Översiktsplan Vårt Gotland 2040

Fastställd av regionfullmäktige
Framtagen av samhällsbyggnadsförvaltningen

Datum 2025-02-17

Ärendenr RS 2024/284

Bild 4. Rådande detaljplan för Ljugarn; dp 62A.

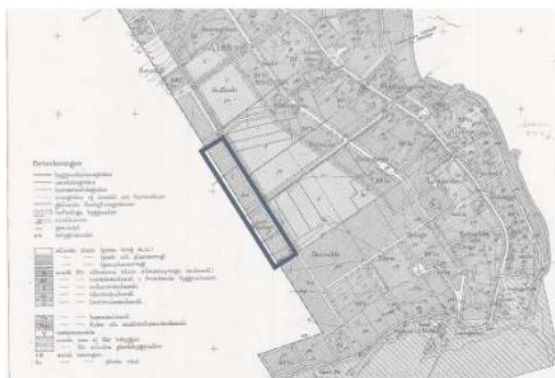
Fråga 3. Om marken.

I dialog med stadsbyggnadskontoret har argumentet givits om varför man önskar exkludera denna fastighet som utvecklingsområde att man inte bör bebygga åkermark; att skyddet för sådan mark har blivit starkare. Den aktuella fastigheten består dock inte av åkermark; den utgörs av i huvudsak av detaljplanerad industrimark. De delar av fastigheten som utgörs av endas icke detaljplanerad åkermark har lämnats just som åkermark i alla våra detaljplaneförslag. Vi har bara föreslagit att utveckla den själva industrimarken.

Figur 1 och 2. Flenvike 1:116 och 1:117

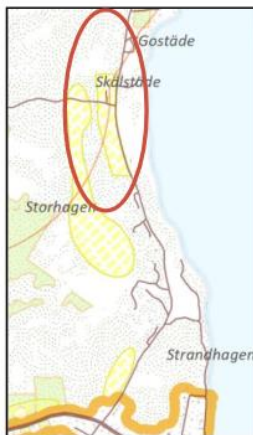
Vi vill också påminna om regionfullmäktiges beslut RF § 176 (RS 2022/2051) från 23 oktober 2023 där fullmäktige beslutade att regionen, i syfte att få fram lämplig byggbar mark för byggande av småhus och flerfamiljshus, inom ramen för arbetet med ny översiktsplan ska genomföra markinventeringar i tätorterna och skolorterna för att underlätta bostadsbyggande genom att efter översiktsplanens antagande arbeta fram en regional markstrategi. Då de åtgärdsuppdrag som beslutet föreslår behöver ha stöd i en antagen Översiktsplan innebär detta att kommunens markinnehav också ska redovisas i den nya Översiktsplanen.

Då det inom gällande plan även finns obebyggda regionägda planlagda tomter på Flenvike 1:16, på den södra sidan av vägen i plan 09-HAN-603 som antogs 1995 men aldrig genomförts bör även dessa redovisas enligt ovan.

Figur 5. Lickershamn

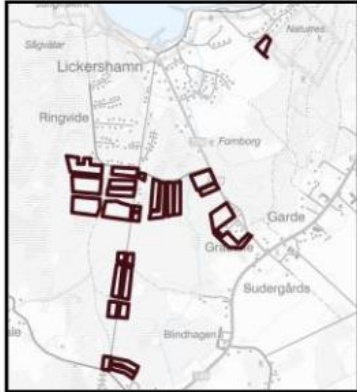
För Lickershamn anges att gällande planprogram till stor del integrerats i Översiktsplanens föreslagna markanvändning vilket är positivt. Dock bör utbyggnaden av VA tidigareläggas än det angivna tidigast 2035 om programmets och översiktsplanens intentioner ska kunna genomföras.

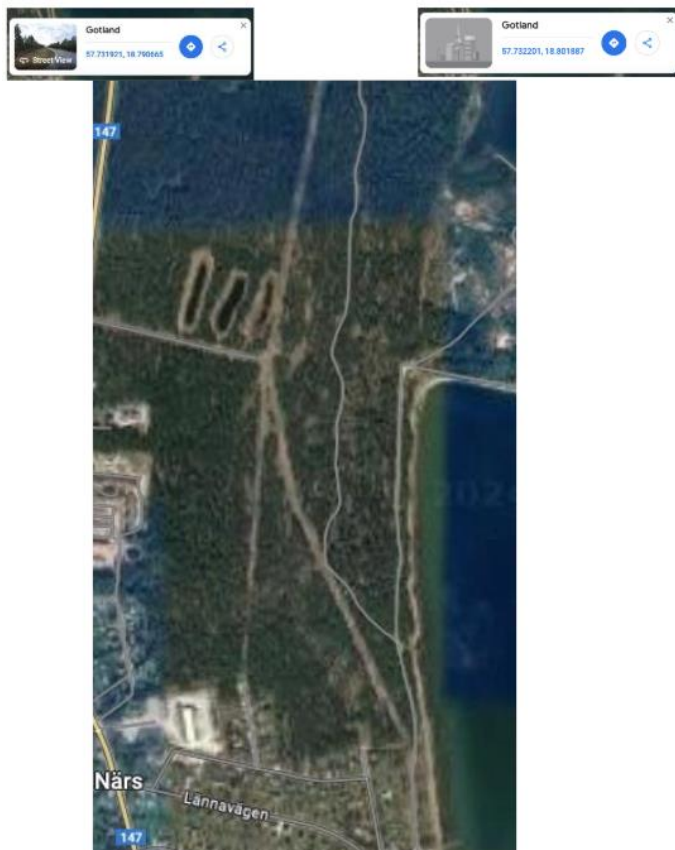
- Vi föreslår att området S2 utökas ordentligt norrut och västerut på kartan. Så att den går förbi avlagningsjöarna (tre korvarna) och upp delvis mot fritidshusområdet norr om området.

- Marken ägs av Heidelberg Materials och i det klimatomställningsprojekt företaget gör finns det behov av nyanställningar och därmed också behov av attraktiva bostäder till dem som söker sig till Slite.

Bilaga 1- Översiktsplanens område "missar målet" i väster + öster där väg och flerbostadshus kan möjliggöras, men inkluderar istället sumpskogen (som är olämplig för exploatering)

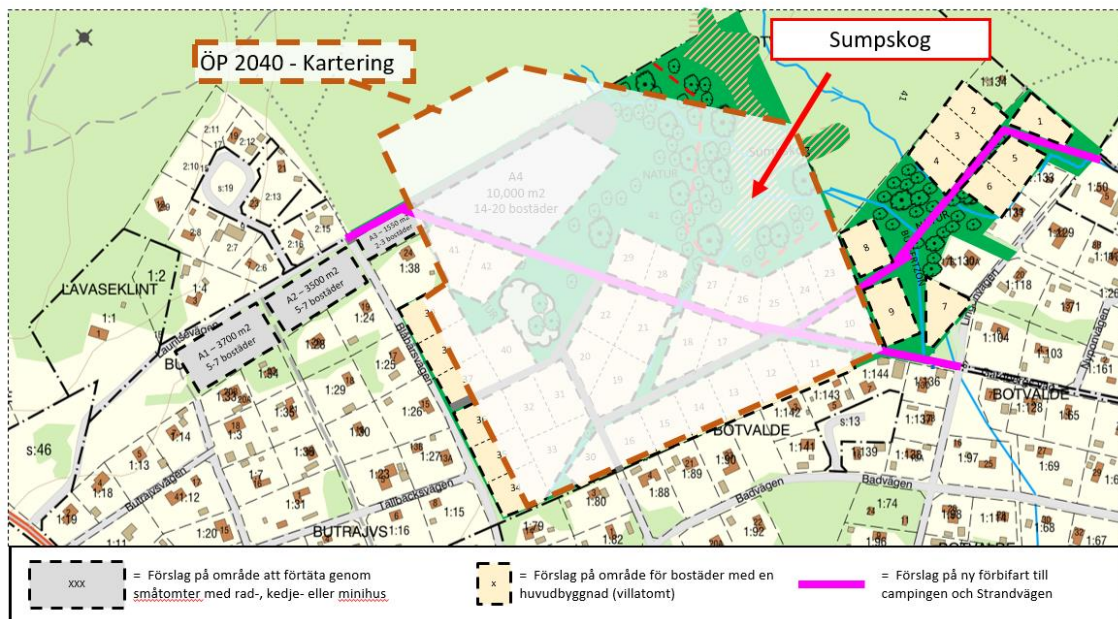
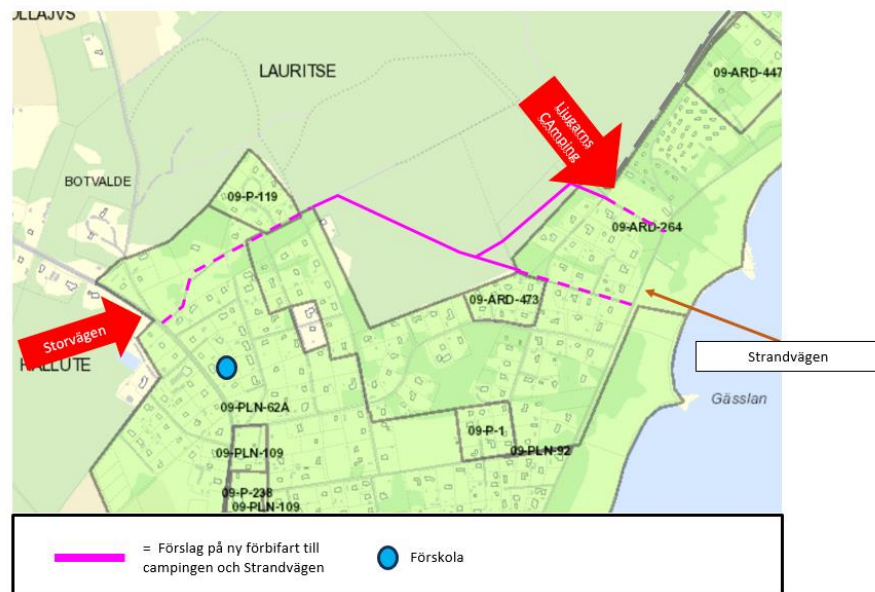
Bilaga 2- Potentiell ny genomfartsväg från Störvägen till campingen och Strandvägen mot Vitvär och Folhammar utan att köra genom samhället.

Tack för din synpunkt! I översiktsplanen pekar kommunen, på ett översiktligt plan, ut områden där Gotlands bebyggelse skulle kunna utvecklas. För det aktuella området finns, som du skriver, ett planuppdrag med syfte att möjliggöra för bostadsbebyggelse inom området. Att det finns ett planuppdrag innebär att platsen ses som lämplig att utreda för hurvida en exploatering är lämplig på platsen samt hur stor den i sådana fall kan bli. Varken översiktsplanen eller beslutet om planuppdrag tar ställning till exploaterings omfattning och utbredning. Planuppdraget innebär inte att platsen har utretts färdigt utan det är under detaljplaneprocessen som platsen kommer utredas. Utifrån utredningarna kommer sedan beslutas hur stort område som kan komma att exploateras, i vilken omfattning en exploatering kan komma att bli samt vilka delar som kommer bevaras. Under arbetet med detaljplanen utreds platsens förutsättningar grundligt,

Rödlistade och fridlysta arter Lojstahed mot Fjälängar. Notera att de blå punkterna innehåller ett flertal rödlistade/fridlysta arter i dess omgivningar.

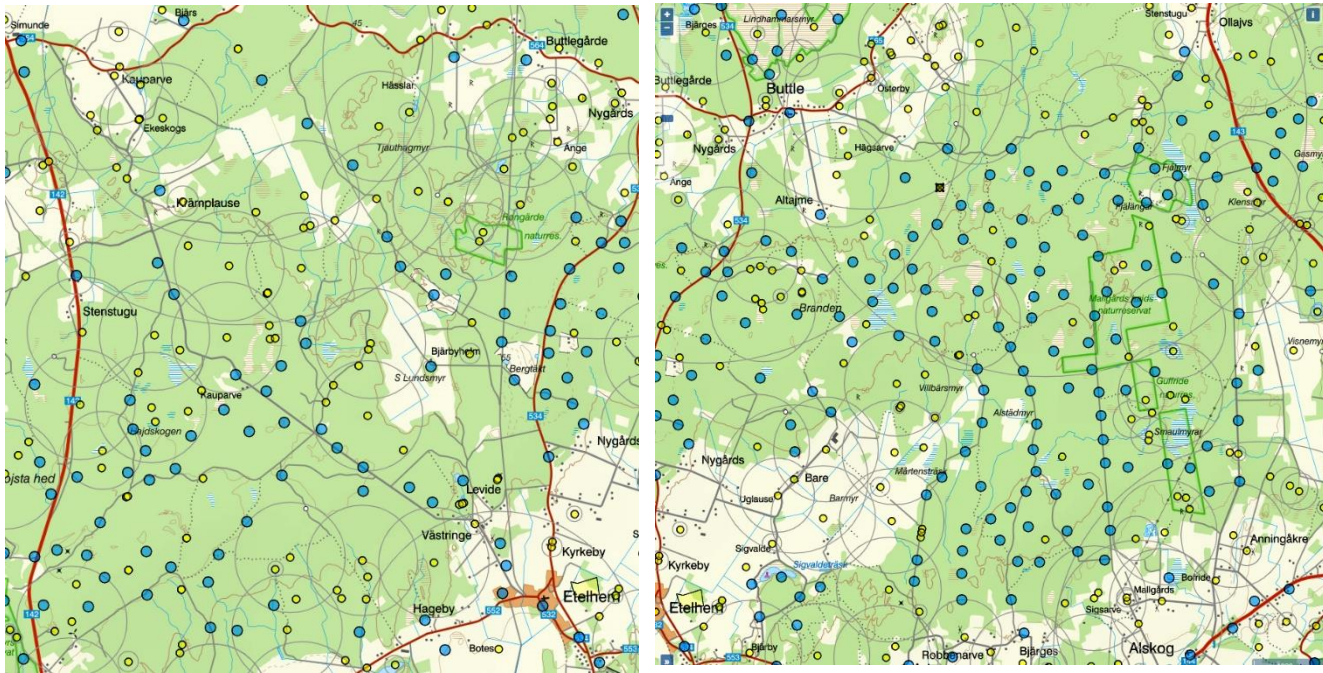
Utpekandet som lämpligt för vindkraft av Region Gotland kan för Regionens del utmynna i skadeståndsprocesser, där miljödomstolar på grund av områdenas höga naturvärden nekar etablering, vilket kan få vindkraftsbolag att kräva ersättning av Regionen för sina undersökningskostnader.

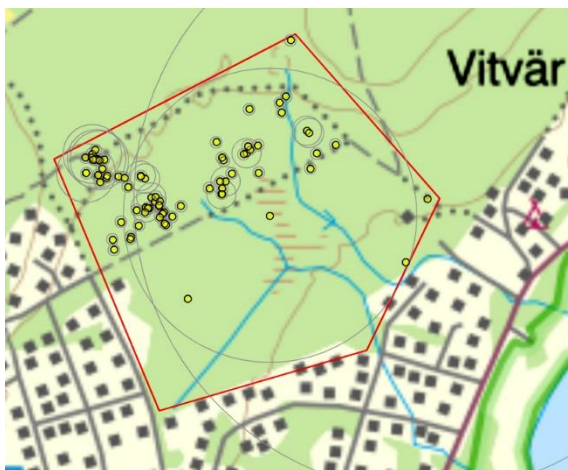
Ljugarn N innehåller i de inventerade områdena en mycket rik funga med åtminstone två arter upptagna på den globala rödlistan.

Rödlistade och fridlysta arter Anga Baju mot V.

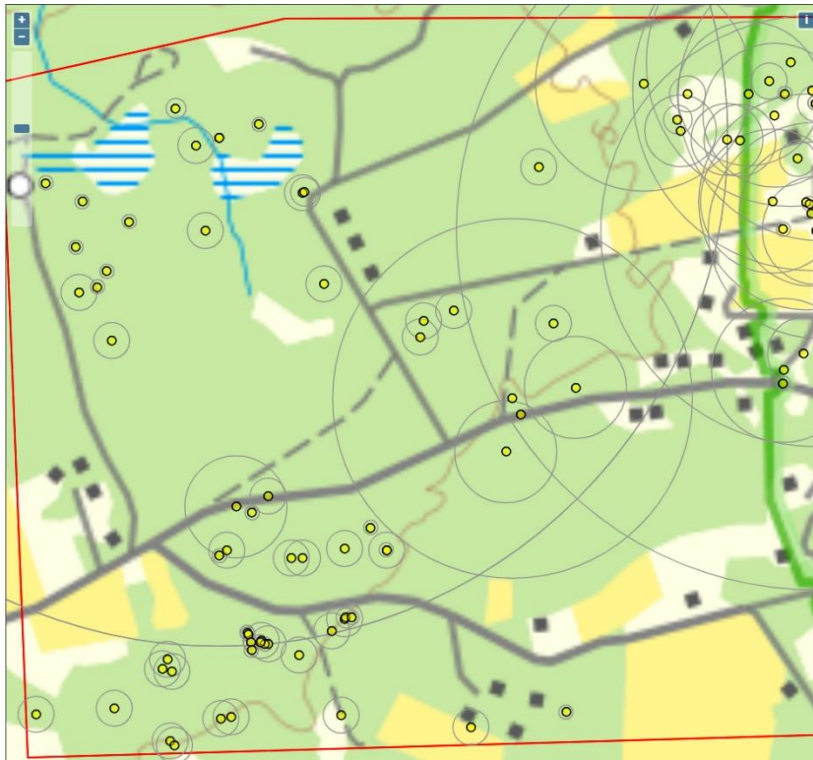
GBF hittar inte detta område på någon karta. Området innanför Baju hyser dock rika kalkbarrskogar med gott om orkidéer, ryl och svampar. Tveksamt område för exploatering eftersom de områden som nu inte är bebyggda bör sparas.

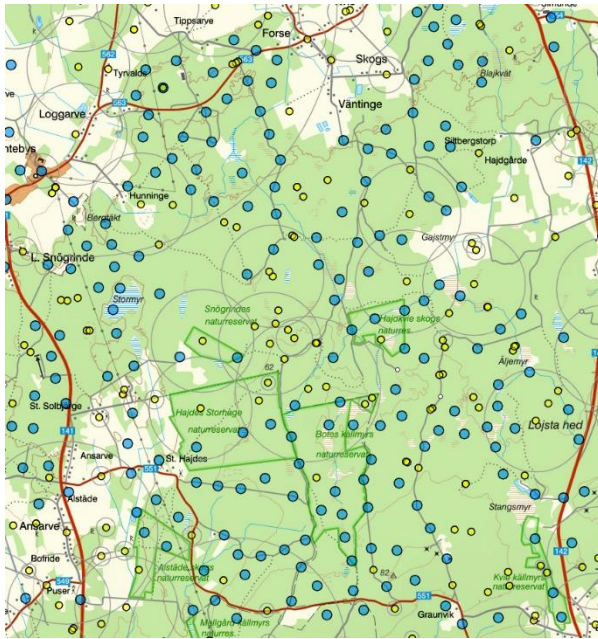
E11. Vindkraftverk. Ånyo ett område med stora naturvärden i ett relativt opåverkat område med kalkbarrskogar, alvar, karst och framförallt våtmarker. Flera naturreservat och områden för Natura 2000. Gott om rödlistade och fridlysta arter (se karta).
